Предложение завода по доработке акустики НТ-D903.

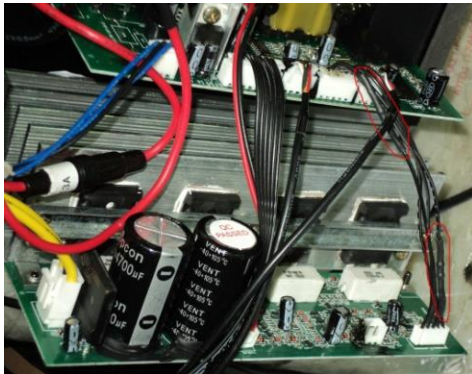
При возникновении хрипов, искажения звука, для предотвращения выхода из строя ВЧ и НЧ динамиков, завод предложил уменьшить входной сигнал на УНЧ. Впаиваем два резистора. Место впайки - во вложении. Сопротивление R 39 кОм 0,125-0,250 Вт.

Помимо установки дополнительных резисторов - завод рекомендует убрать емкости C5,C7 на плате УНЧ.
